16.09.2019

Stellungnahme zum Bebauungsplan „Alter Flughafen III“

Plan der beschriebenen Verkehrsknoten

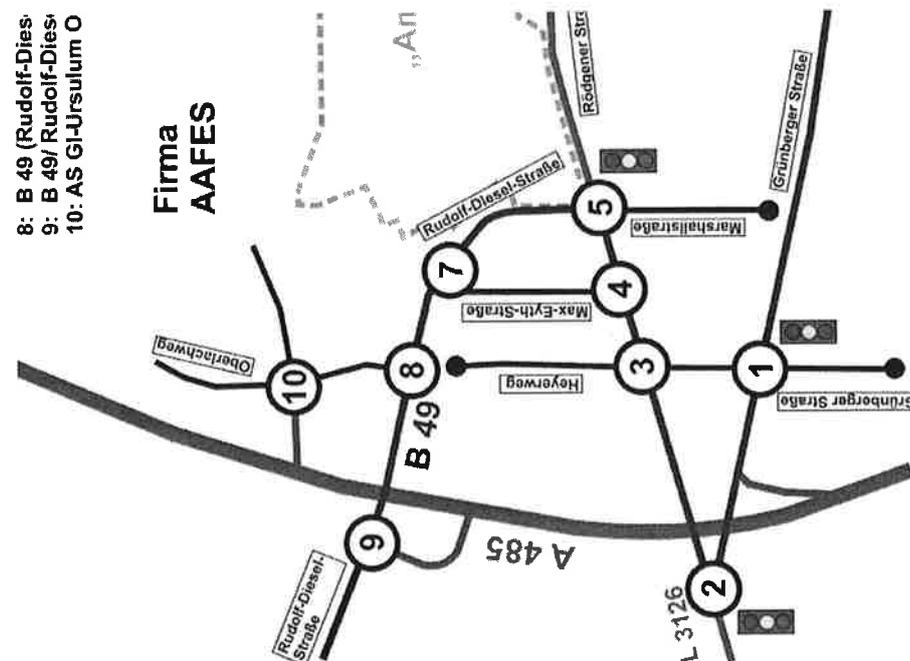
- ? An den geplanten Lichtsignalanlagen (LSA) geht man von 70s mittlere Wartezeit pro Fahrzeug aus. Dies ist Ausreichend und entspricht der Qualitätsstufe D.
- der Kreisverkehr am Knoten 10 (AS Gi-Ursulum/ Oberlachweg/ Stolzenmorgen – Einfahrt Alter Flughafen) hätte – wenn er denn kommt - die Qualitätsstufe A. QSV A bedeutet dabei eine mittlere Wartezeit von ≤ 10 s/Fz.

- dieser (voraussichtlich) als „Kreisverkehr ausgebaute Knoten 10“ an der Einfahrt zum Industriegebiet ist aber gar nicht die „direkte Anbindung“ des Lieferverkehrs
- das neue „Otto-Lager“ ist das „südlichste Lager von Otto“ und wird somit von Norden angedient!
- das bedeutet, dass der Anlieferverkehr über die Knoten 9, 8 und 10 fließen wird.
- Der Knoten 9 ist laut Verkehrsgutachten als Kreisverkehr ausbaubar!

- mit einer Lichtzeichenanlage haben die Knoten die Stufe D mit einer ausreichenden Qualität und einer mittleren Wartezeit von $\leq 70s/Fz$
- Mit dem Ausbau als Kreisverkehr hätten die obigen Knoten die Qualitätsstufe A (QSV A) – mit sehr guter Qualität und einer mittleren Wartezeit von $\leq 10s/Fz$
- Der Knoten 9, aber auch die Knoten 8, 10 und 5 sind als Kreisverkehre auszubauen, um einen guten Verkehrsfluss zu gewährleisten! Der B-Plan ist entsprechend anzupassen.

- Die Knoten 5, 8, 9, 10 sind als Kreisverkehre mit der Qualitätsstufe A (QSV A) und einer mittleren Wartezeit von $\leq 10s/Fz$ auszubauen!
- Der Magistrat hat sicherzustellen, dass die Knoten rund um das Gebiet „Alter Flughafen“ bis spätestens zur Eröffnung des Otto-Lagers im Jahre 2021 fertiggestellt sind!
